**DEPARTEMENT DE LA VENDEE.
COMMUNAUTE DE COMMUNES
DU PAYS DE CHANTONNAY.**

**ENQUETE PUBLIQUE RELATIVE
AU PROJET DE PLAN LOCAL D'URBANISME INTERCOMMUNAL
26 AOUT 2019 - 27 SEPTEMBRE 2019**

**MEMOIRE EN REPONSE
AU PROCES VERBAL DE SYNTHESE**

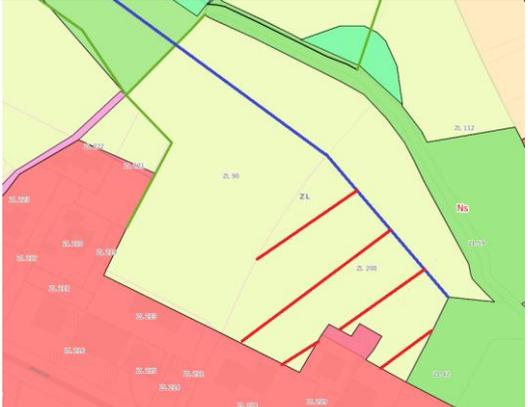
<p>RD_15 BARREAU Christiane.</p>	<p>Ils ont choisi cet emplacement, car éloigné des lotissements. Ils demandent un recul de 15 m de la zone 2AUh. Demande limitée au droit de la parcelle. Parcelles OE 212 et 217.</p>	
--	--	--

Envisagez-vous de modifier le tracé de ce secteur 2AUh ?

La zone 2AUh nécessite une ouverture à l'urbanisation et ne signifie pas que le terrain sera construit demain.

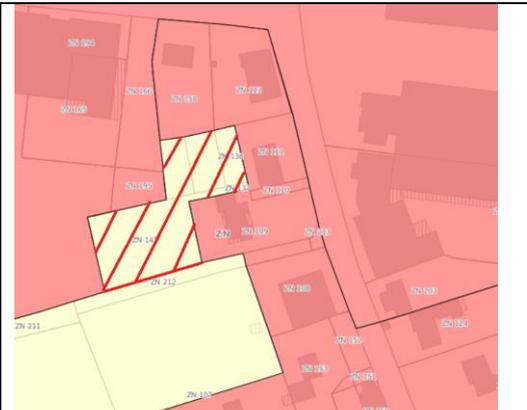
<p>CC_11</p> <p>M. AVRIL Claude</p>	<p>Parcelles AD10 – Puybelliard</p> <p>Demande à ce que sa parcelle intègre l'enveloppe urbaine et pose la question "Pourquoi préempter 247m² pour une sortie rue des Tilleuls qui n'a pas lieu d'être et accidentogène "</p>	
---	--	--

Proposition d'avis favorable avec maintien de l'emplacement réservé pour préserver l'accès aux arrières.

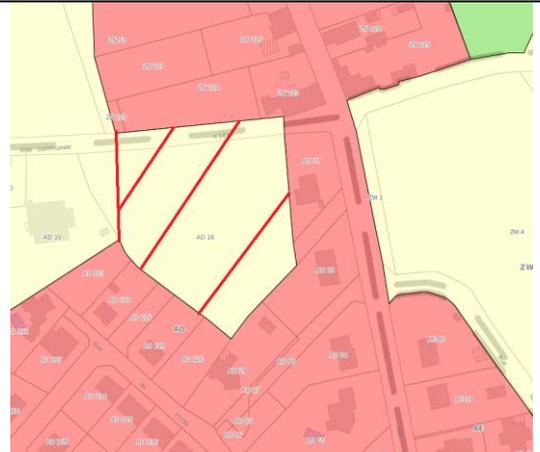
<p>SGP_07 M.PRILLAT D.</p> <p>SGP_08 Mrs MERLET Germain et Jean</p>	<p>Parcelles AB81 et ZO 55</p> <p>Demandent d'intégrer dans l'enveloppe urbaine les parcelles AB81 et ZO 55 en s'alignant sur les parcelles voisines 82, 84 et 56.</p>	
---	--	---

Proposition d'avis favorable

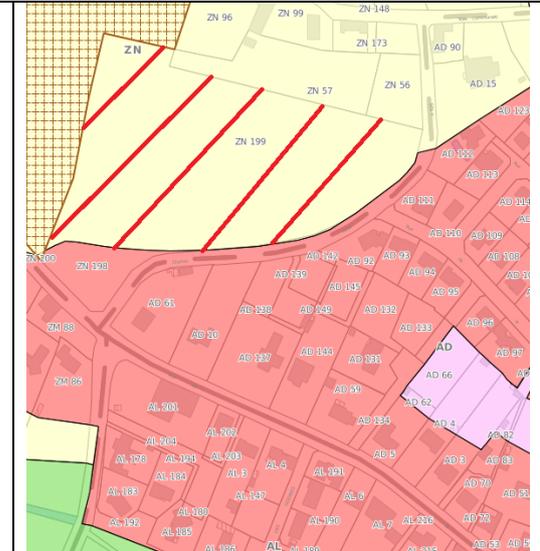
<p>Demande de la commune de Saint Martin des Noyers, dans son avis</p>	<p>Dans le secteur des Fours, réintégrer les parcelles ZN 138, ZN 159 et ZN 141 dans l'enveloppe urbaine.</p>	
---	---	--

Proposition d'avis favorable uniquement pour les parcelles 138 et 159 considérant que ce sont les fonds de jardin.

Avis défavorable pour la parcelle 141 qui risque d'accueillir un nouveau logement en limite de la zone d'activité.

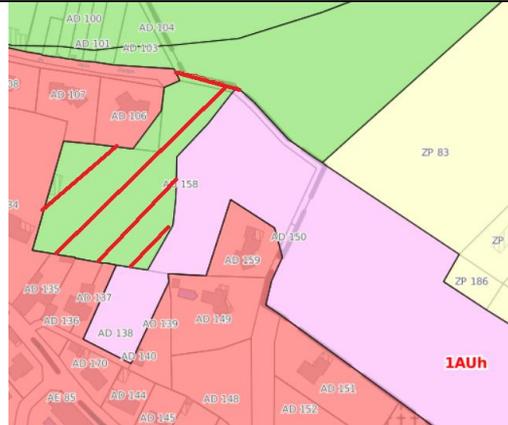
<p>SMN_07 indivision COSSARD CALLEAU</p>	<p>Demandent que la parcelle AD 16 soit incluse à l'intérieur de l'enveloppe urbaine. Elle est entourée de constructions et raccordée à tous les réseaux</p>	
--	--	--

Proposition d'avis défavorable

Cf Précisions d'ordre général n°4 et 5

- **OAP n°3**

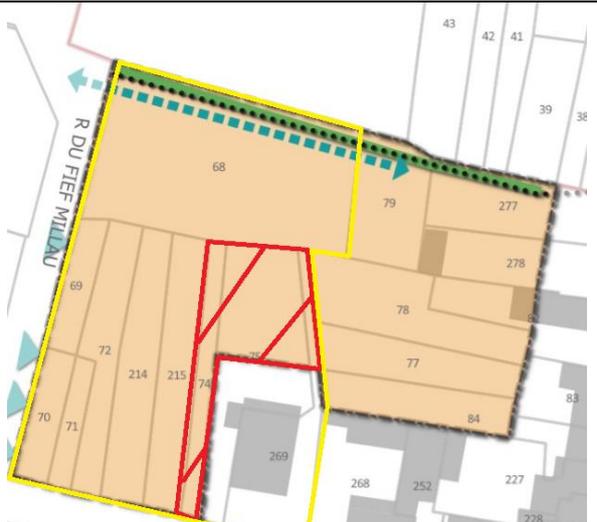
<p>BZ_10 et BZ_11 M et Mme CHAPELEAU</p>	<p>Habitants de la Grousselière ils signalent une zone humide, une mare, des hangars existants, ils proposent un nouveau tracé et demandent à conserver l'accès à leur maison.</p>	
--	--	--

- **OAP n° 13**

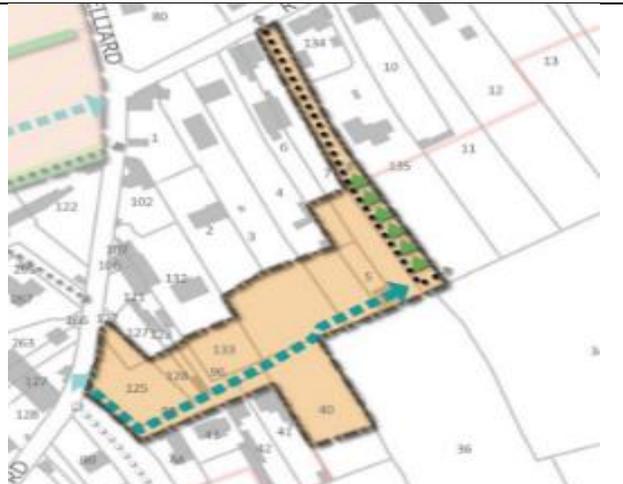
CH04 M. BROCHARD	Propriétaire des parcelles 16 et 17, OAP 13 (près de la gare). Il n'était pas au courant (problème de succession), terrain en pente, difficilement exploitable pour ce projet.	
------------------------	--	--

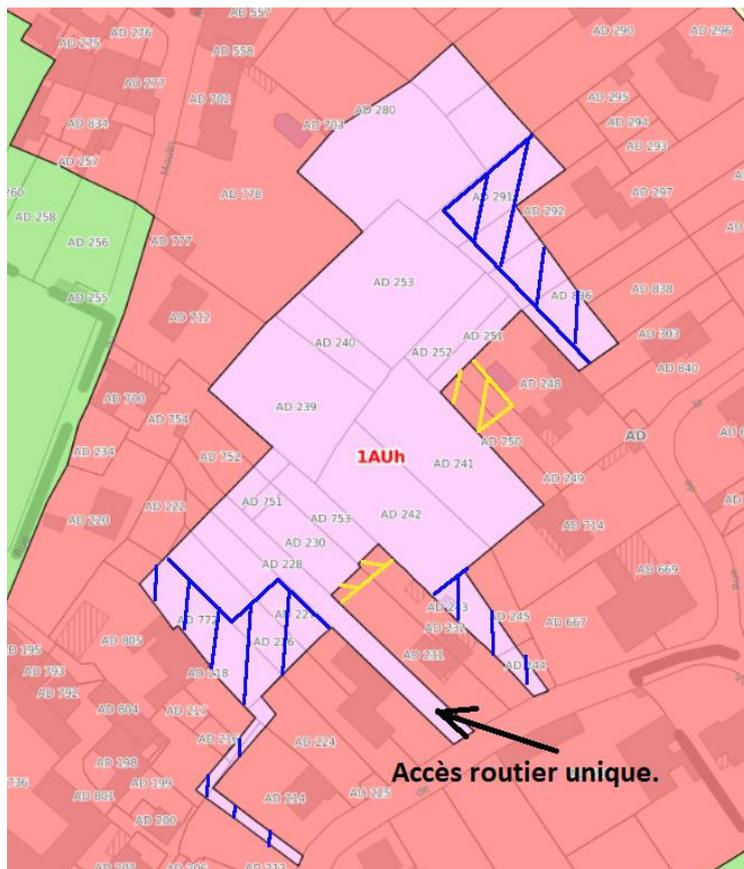
M. Thierry Ouvrard (SIG_06) propose de réduire la taille de cette OAP.

M. et Mme SICOT François et Virginie (CC_06) s'opposent au projet en raison des nuisances prévisibles qu'il est de nature à générer et tout particulièrement au niveau des voies de desserte du projet totalement inappropriées (Parcelles 243 et 244) Précise la présence d'une cabane de vigne menacée par le projet.

M. Aurélien Guédon (SIG_08) s'oppose à céder sa parcelle AD772 et perdre ses arbres fruitiers et sa tranquillité.

M et Mme Macé (SIG_09) s'opposent à l'OAP pour préserver leur tranquillité et du risque de voir des habitations R+1 s'élever.

La proposition de la commune de Sigournais est retenue de retirer les parcelles hachurées du périmètre de l'OAP. La question reste posée du classement qui leur sera attribué.

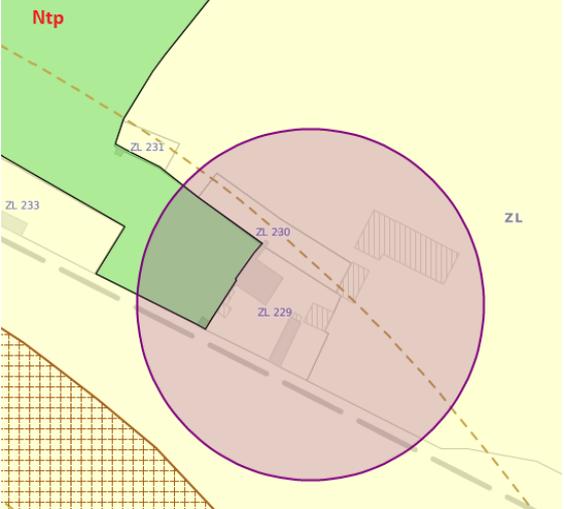
Envisagez-vous de modifier ou de supprimer cet emplacement réservé.

Proposition d'avis favorable au déplacement tel que souhaité par la commune

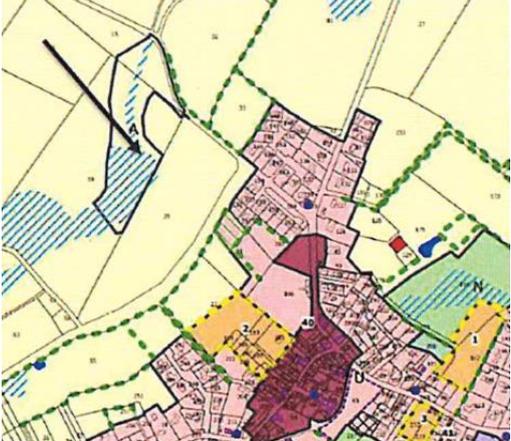
<p>Délibérations du Conseil Municipal de la Commune de Saint Prouant (28 Mai 2019)</p>	<p>1/ Erreur à rectifier : Dans le lotissement BELLEVILLE 2 extension hachuré les bassins d'orage des parcelles n° 448, 509 et 526. Station d'épuration à intégrer sur le plan de zonage en Nep.</p>
---	--

Proposition d'avis favorable
